Règlement ONU n° 73 (Dispositifs de protection latérale)

Proposition de série 02 d'amendements au Règlement ONU n° 73 (Dispositifs de protection latérale)

Communication de l'expert du Japon*

Figure 1

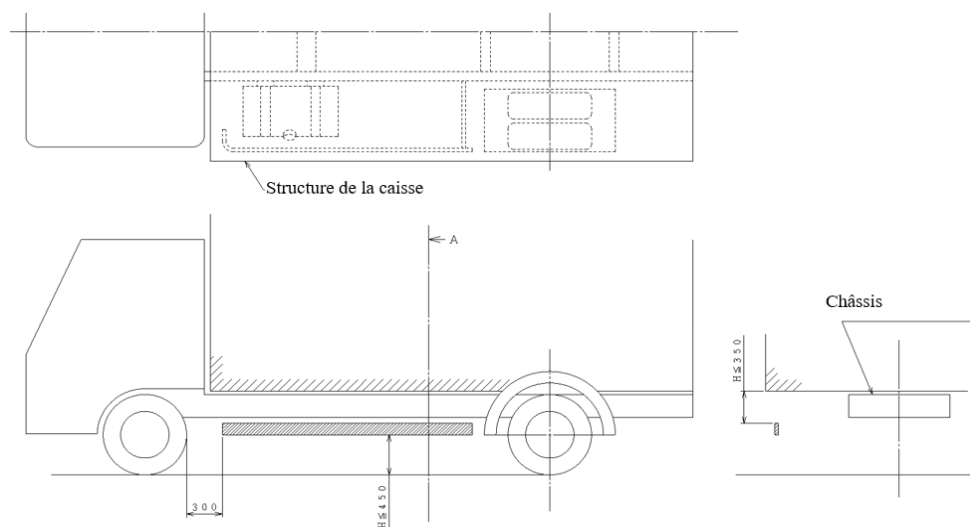
« 12.9 Le bord supérieur du DPL ne doit pas être situé à plus de 350 mm au-dessous de la partie de la structure du véhicule par où passe un plan vertical tangent à la face externe des pneumatiques, à l'exclusion de tout renflement proche du sol ou en contact avec ce plan (voir la figure 1 ci-dessous), sauf dans les cas suivants :

Figure 2

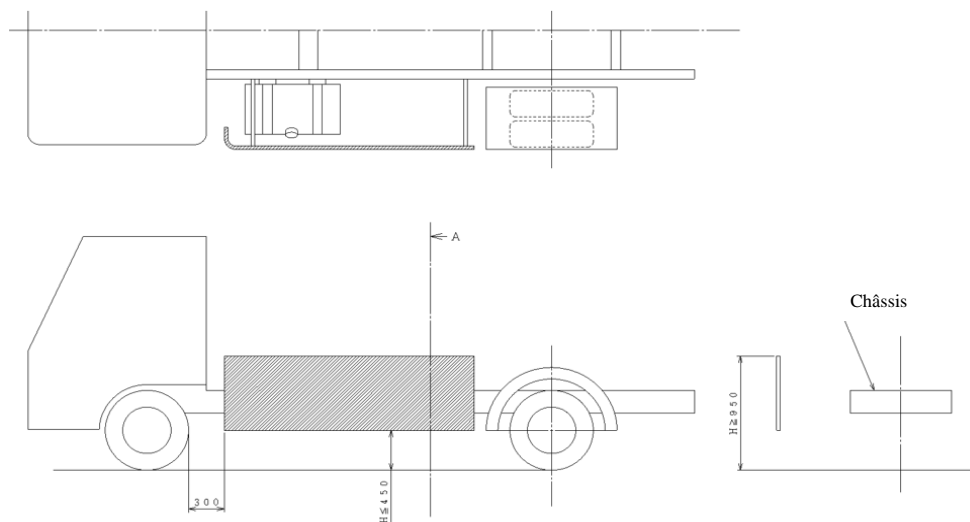
12.9.1 Quand le plan spécifié au paragraphe 12.9 ne passe pas par la structure du véhicule **ou passe par la structure à une hauteur supérieure à 1,3 m au-dessus du sol, le bord supérieur devant alors être situé à au moins, le bord supérieur doit être au niveau de la surface de la plateforme de chargement ou à 950 mm du sol, si cette distance est moins grande** (voir la figure 2 ci-dessous) ;

15.7.1 Quand le plan spécifié au paragraphe 15.7 ne passe pas par la structure du véhicule, ou passe par la structure du véhicule à une hauteur supérieure à 1,3 m au-dessus du sol, le bord supérieur devant alors être situé à au

moins, le bord supérieur doit être au niveau de la surface de la plateforme de chargement ou à 950 mm du sol, si cette distance est moins grande (voir la figure 2) ;

3. Ces propositions visent à apporter des précisions sur la protection supérieure.

Figure 3

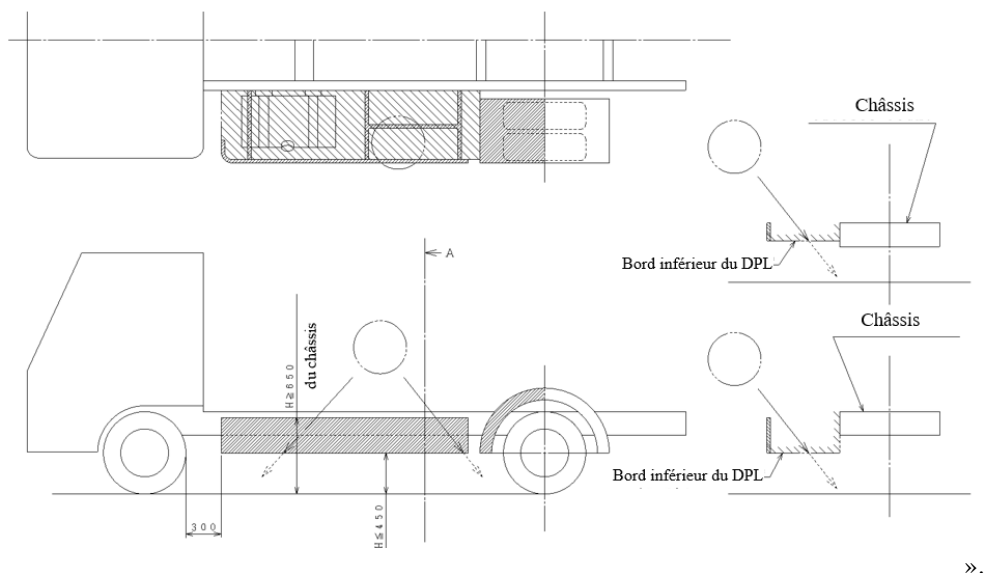
Quand le bord supérieur du DPL se situe à [650] mm au-dessus du sol ou au niveau de la surface du châssis, si cette distance est moins grande, et que la structure est conçue pour empêcher les cyclistes de tomber sous le véhicule en passant au-dessus du DPL (voir la figure 2 ci-dessous).

La prévention de la chute est démontrée si la structure empêche la sphère de [450] mm de tomber sur le sol depuis la zone comprise entre le DPL, le châssis et l'aile.

Si un constructeur le demande, il est possible d'utiliser d'autres méthodes pour satisfaire à cette prescription. La validité de la méthode de prévention de la chute doit être établie à la satisfaction du service technique.

Quand le bord supérieur du DPL se situe à [650] mm au-dessus du sol ou au niveau de la surface du châssis, si cette distance est moins grande, et que la structure est conçue pour empêcher les cyclistes de tomber sous le véhicule en passant au-dessus du DPL (voir la figure 3).

La prévention de la chute est démontrée si la structure empêche la sphère de [450] mm de tomber sur le sol depuis la surface comprise entre le DPL, le châssis et l'aile.

Si un constructeur le demande, il est possible d'utiliser d'autres méthodes pour satisfaire à cette prescription. La validité de la méthode de prévention de la chute doit être établie à la satisfaction du service technique. ».

4. L'objectif est d'éviter que les cyclistes traversent le DPL et se retrouvent sous la caisse du véhicule.

Modèle B

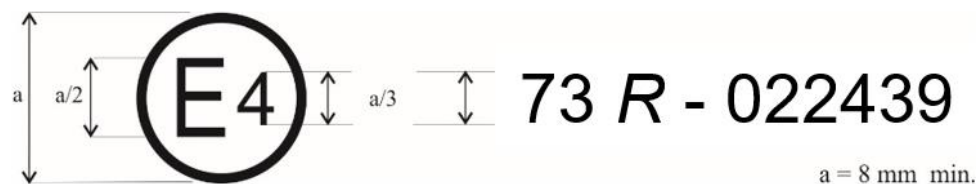
La marque d'homologation ci-dessus, apposée sur un DPL, indique que le type de ce DPL a été homologué aux Pays-Bas (E 4), en ce qui concerne la protection latérale, au titre du Règlement n° 73 et sous le numéro d'homologation ~~012439~~**022439**. Les deux premiers chiffres du numéro d'homologation signifient que l'homologation a été délivrée conformément aux prescriptions du Règlement n° 73 sous sa forme originale, tel que modifié par la série ~~0102~~**0402** d'amendements.

8. Harmonisation avec la série 02 d'amendements.
